ZP.271.063.746.2016.IS

Dotyczy: postępowania o udzielenie zamówienia publicznego nr ZP.271.063.2016 „Modernizacja pomieszczeń w budynkach Zespołu Szkół nr 2 i Przedszkola nr 5 w Suwałkach”

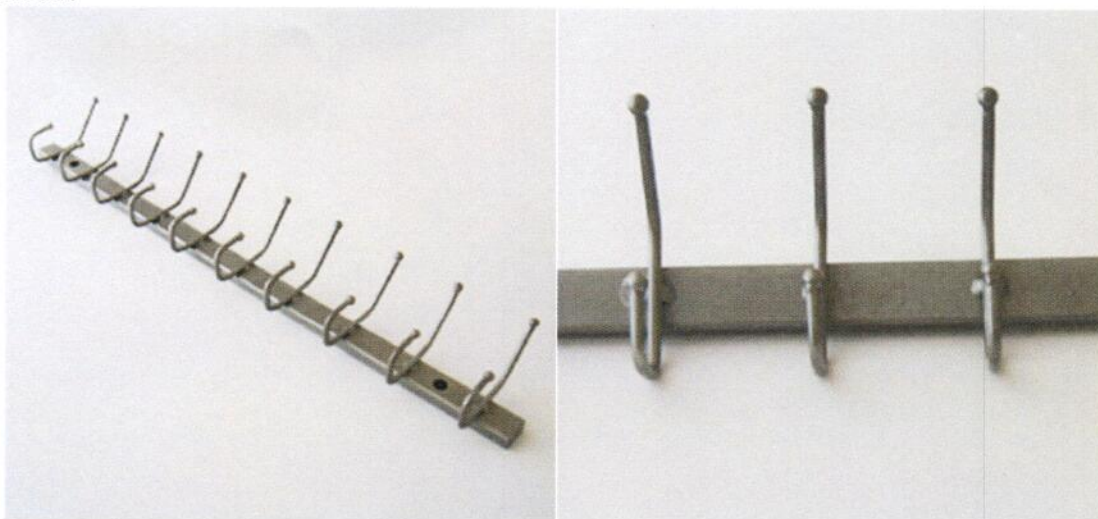
W poz. 45 przedmiarów jest zakup i montaż systemowych wieszaków punktowych mocowanych na listwach. Proszę o podanie detalu wieszaka lub miejsca gdzie taki wieszak można obejrzeć.

Poniżej zamieszczono przykładowe zdjęcia wieszaka systemowego.

Wieszak ścienny stały, jednorzędowy, wykonany z profilu kwadratowego, mocowany do ściany na stałe. Haki spawane co 10cm, malowany proszkowo na dowolny kolor z palety RAL.
